RAPPORT DE L'INSPECTION DES INSTALLATIONS CLASSEES

Objet : Conseil Départemental de l'Environnement et des Risques Sanitaires et Technologiques
Société CAVAC aux Sables d'Olonne – prescriptions complémentaires

Ce rapport a pour objet un projet de prescriptions complémentaires, imposant à la CAVAC (Coopérative Agricole d'Approvisionnement et de Vente de Céréales et d'autres produits Agricoles) des mesures compensatoires suite à la réalisation d'une analyse critique par tierce expertise de son étude de dangers relative aux silos qu'elle exploite aux Sables d'Olonne.

Figure 1 - Plan des installations du site

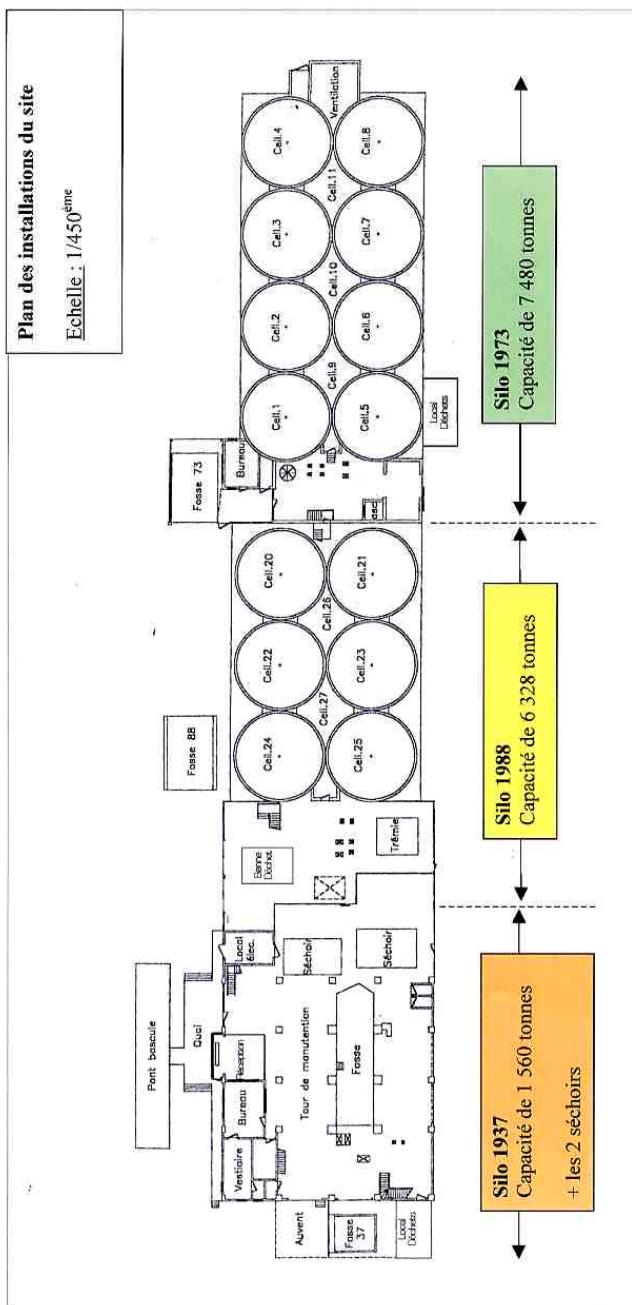
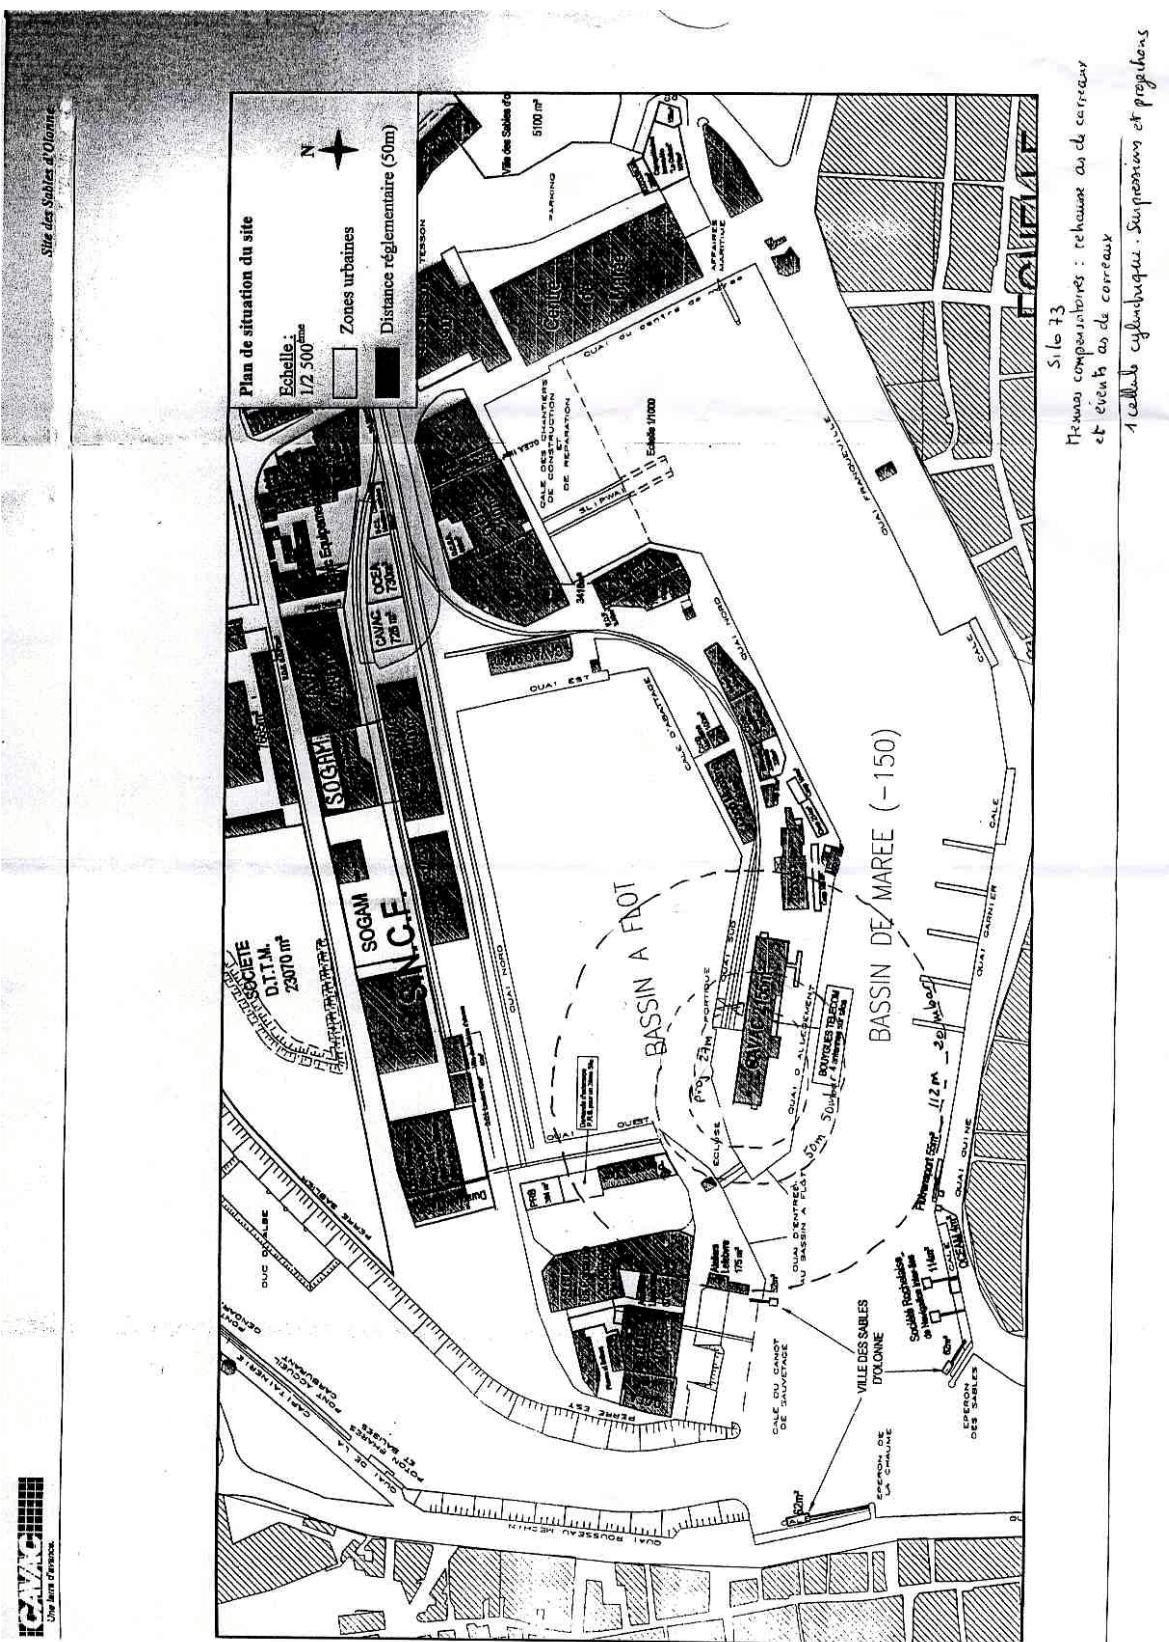
Les silos peuvent être décrits succinctement de la manière suivante (cf. plan) :

Le site est situé entre le Bassin à flot (navires de marchandises) au Nord et le port de pêche au Sud (bassin de marée), on trouve dans l'environnement de ces silos (cf. plan en annexe 1) :
